COMMUNES de BRASSY et CONTRE PARC EOLIEN CORBILLON EST

Demande d'autorisation environnementale en vue d'exploiter un parc éolien comprenant sept aérogénérateurs et deux postes de livraison sur le territoire des communes de BRASSY et CONTRE (80), présentée par la SAS SOCIETE LES EOLIENNES DE CORBILLON.

RAPPORT D'ENQUETE PUBLIQUE

Figure 5 : Cartographie des enjeux chiroptérologiques

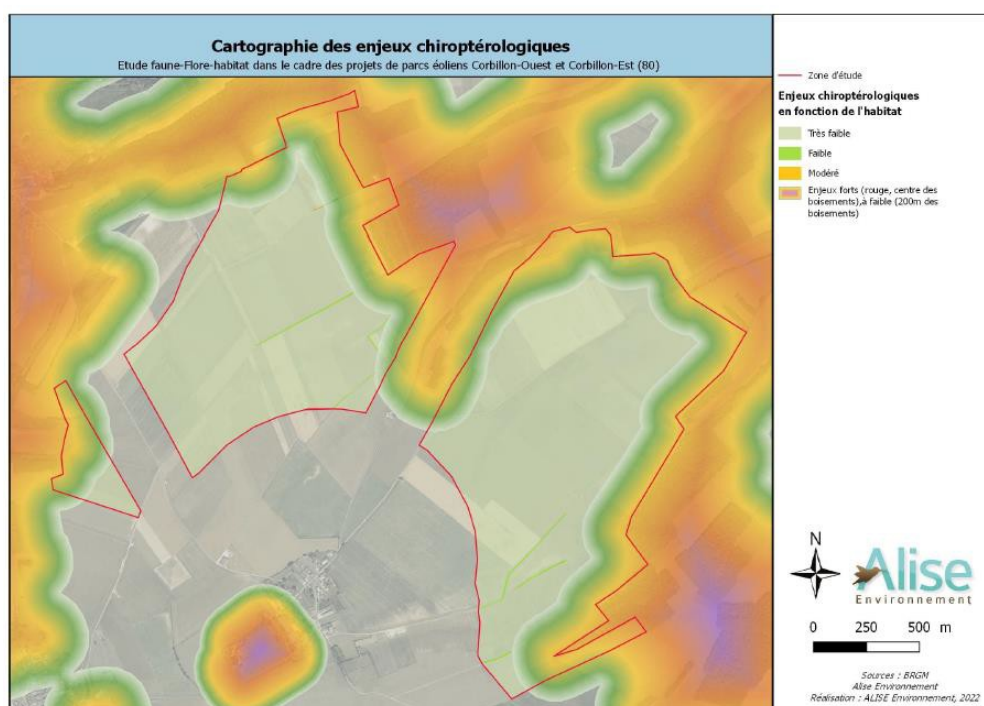
La synthèse des enjeux est page 169 de l'étude faune-flore-habitat et pour rappel, on peut observer la cartographie des enjeux sur les chauves-souris ci-dessous.

A partir de l'identification de ces enjeux, des mesures d'évitement ont été mises en place pour éviter les impacts potentiels des parcs sur les chauves-souris. La première mesure d'évitement consiste en l'étude de différentes variantes, permettant ainsi de proposer une implantation de moindre impact (variante 3) par rapport aux deux autres variantes étudiées (variante 1 et 2).

Figure 6 : Schéma du process de bridage des éoliennes E1, E2, E4, E5, E6, E7, E10 et E12

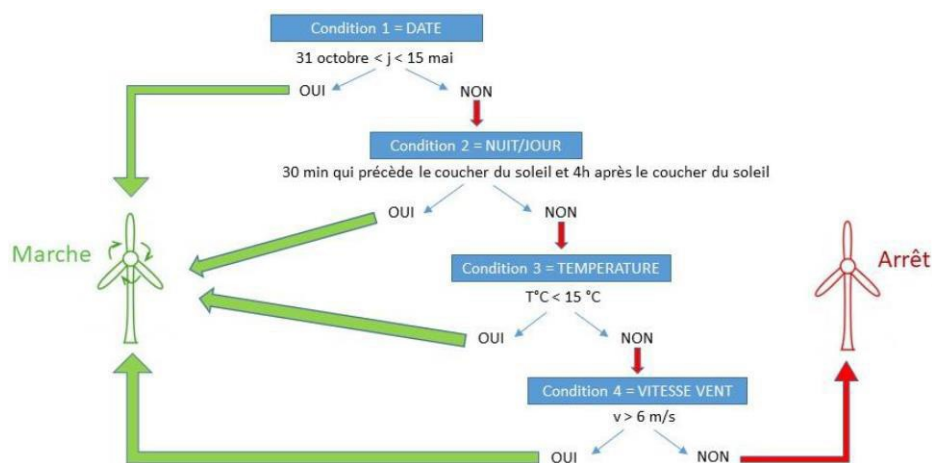
Le plan de bridage du parc (détaillé page 244 de l'étude Faune-flore-habitats), a été adapté aux nouvelles observations suite aux écoutes en hauteur réalisé à la demande de la DREAL. Pour rappel, voici le schéma récapitulatif du plan de bridage proposé pour E1, E2, E4, E5, E6, E7, E10 et E12, soit 8 des 12 éoliennes. Ce plan de bridage permet de stopper le fonctionnement des éoliennes pendant 90% de l'activité chiroptérologique du site.

Figure 9 : Cartographie des enjeux Chiroptères et implantation finale des éoliennes

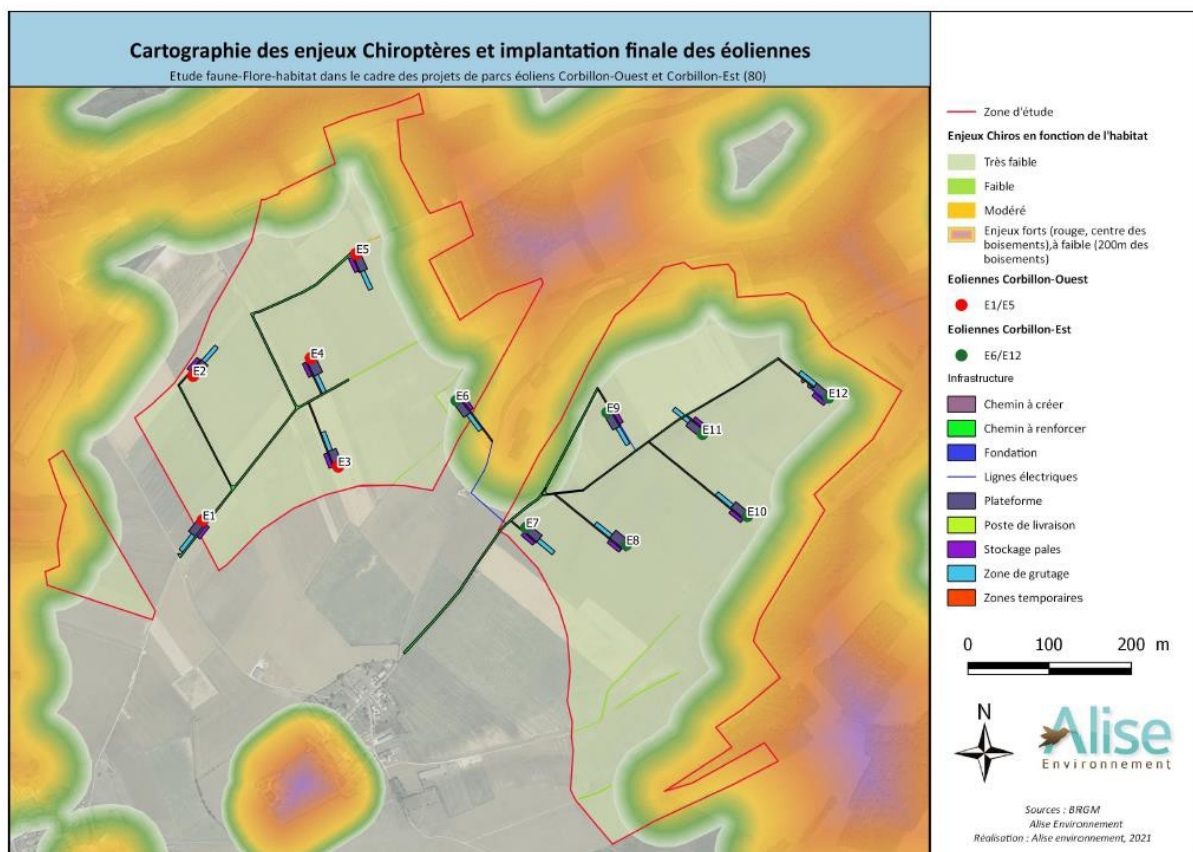
Concernant l'éloignement des éoliennes aux lisières, l'ensemble des éoliennes sont distantes au minimum de 200 mètres bout de pale, à l'exception des éoliennes E6 et E12 (respectivement 120,4 mètres et 158 mètres). Comme on peut le voir sur la Figure 9 ci-dessous, toutes les éoliennes du parc sont situées en zone à enjeux chiroptérologiques très faibles.

Précisons que suite aux différentes contributions apportées dans le cadre de l'enquête publique et aux recommandations de Madame la Commissaire Enquêtrice, les gardes au sol minimales des éoliennes sont revues à la hausse et prévoient :

- 20 mètres minimum pour les éoliennes E1 et E2,
- 25 mètres minimum pour les éoliennes E3, E4, E7 et E8,
- 30 mètres minimum pour les éoliennes E5, E6, E9, E10, E11 et E12.

Figure 10 : Carte de localisation des parcs/projets à proximité de Corbillon Ouest et Corbillon Est

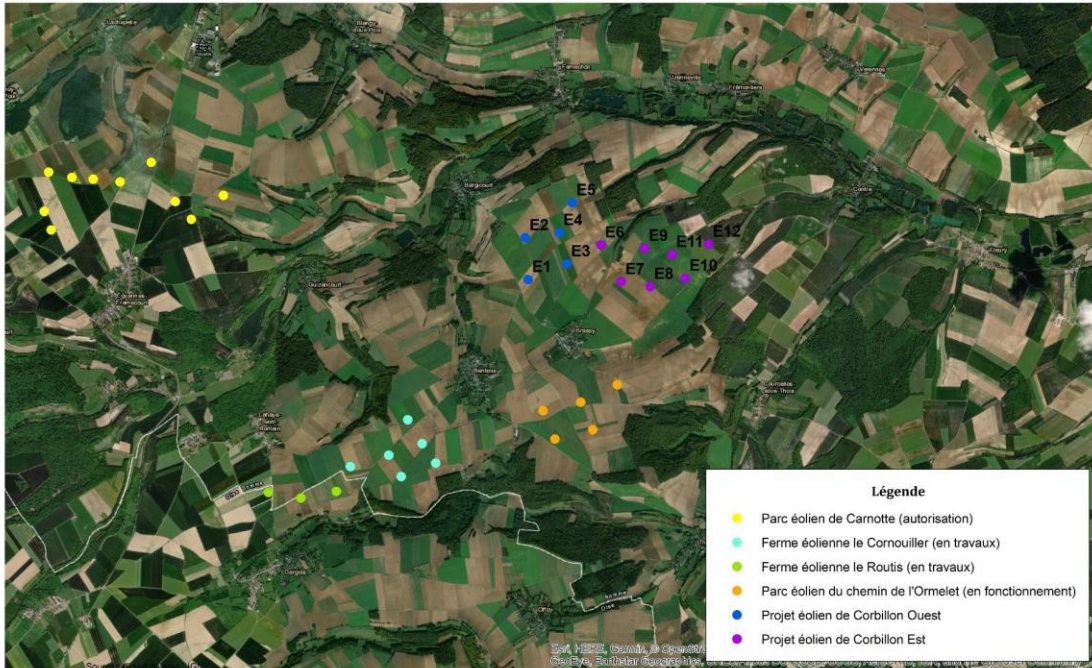
Concernant la prise en compte des parcs environnant dans l'étude acoustique Comme précisé dans la partie 5.6 correspondant à *l'Analyse des effets cumulés* (à partir de la page 97) de l'étude d'impact acoustique : « la méthode d'analyse des effets cumulés est précisée dans le guide relatif à l'élaboration des études d'impacts des projets de parcs éoliens terrestres de la Direction Générale de la Prévention des Risques de décembre 2016, dans le chapitre 7.6. *Méthodes d'analyses des effets cumulés*. L'étude acoustique doit, comme pour les autres thématiques, prendre en compte les effets cumulés. » Dans l'étude d'impact acoustique sont pris en compte les parcs en fonctionnement, autorisés et en instruction, comme le montre la carte du contexte éolien située page 98 :

Parmi ces parcs, le plus proche de ceux de Corbillon Ouest et Corbillon Est, est le parc éolien du chemin de l'Ormelet. Il est situé à environ 1,4 km des projets de Corbillon Est et Ouest. Il faut savoir qu'au-delà d'un périmètre de 3 km autour des projets, les effets cumulés acoustiques sont nuls. Ainsi les éoliennes du parc éolien du chemin de l'Ormelet participent aux calculs des émergences, car elles font partie intégrante de l'état initial.
